การตรวจสภาพฝายและแนวทางแก้ไขปรับปรุงเพื่อเพิ่มประสิทธิภาพฝาย

รหัสฝายที่ : WPH021000403

ชื่อฝาย จำตอง **ชื่อลำน้ำ** แม่กระทิง **ลำน้ำสาขาของ** แม่คำมี/แม่น้ำยม **ประเภทลำน้ำ** ลำห้วย **วันที่สำรวจ** 13 พ.ค. 68

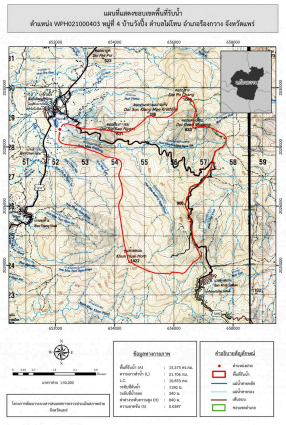
1. ส่วนป้องกันเหนือน้ำ : ☐ ใช้งานได้ดี ☐ ปานกลาง ☐ ทรุดโทรม	ตะกอนมีมาก	**2. ส่วนเหนือน้ำ :** ☐ ใช้งานได้ดี ☐ ปานกลาง ☐ ทรุดโทรม	ตะกอนมีมาก
3. ส่วนควบคุมน้ำ : ☐ ใช้งานได้ดี ☐ ปานกลาง ☑ ทรุดโทรม		**4. ส่วนท้ายน้ำ :** ☐ ใช้งานได้ดี ☐ ปานกลาง ☑ ทรุดโทรม	ตะกอนมีน้อย

พื้นที่รับน้ำของฝายและข้อมูลประกอบ		สภาพโดยรวมของฝายและแนวทางแก้ไขปรับปรุงเบื้องต้น
	<u>ข้อมูลพื้นที่รับน้ำของฝาย</u> A = 15.38 ตารางกิโลเมตร L = 21.71 กิโลเมตร LC = 10.85 กิโลเมตร H = 840 เมตร s = 0.04 c = 0.25 I = 65 มิลลิเมตร/ชั่วโมง Return period = 100 ปี อัตราการไหลสูงสุด = 69.46 ลบ.ม./วินาที	**สภาพโดยรวมของฝาย** เป็นฝาย มข.2527 มีอายุมากกว่า 20 ปี ในความรับผิดชอบของ ทต.ร้องกวาง มีสภาพในแต่ละส่วนดังนี้ ส่วน Protection เหนือน้ำ : ไม่มี ส่วนเหนือน้ำ : ไม่มี ส่วนควบคุมน้ำ : มีการกัดเซาะ ทรุดตัว และมีการเคลื่อนตัวน้อย มีรูโพรง และรั่วปานกลาง (เป็นการรั่วลอดใต้ตัวฝาย) ส่วนท้ายน้ำ : มีการกัดเซาะ ทรุดตัว และมีการเคลื่อนตัวน้อย มีรูโพรง และรั่วปานกลาง (เป็นการรั่วลอดใต้ตัวฝาย) ส่วน Protection ท้ายน้ำ : ไม่มี ระบบส่งน้ำ : ไม่มี มีสภาพตะกอนหน้าฝาย : มาก **แนวทางแก้ไขปรับปรุงเบื้องต้น** เนื่องจากสภาพฝายค่อนข้างเก่า และทรุดโทรมมากไม่คุ้มค่าในการปรับปรุง ควรพิจารณารื้อถอน และก่อสร้างใหม่ในรูแบบ และขนาดที่เหมาะสม
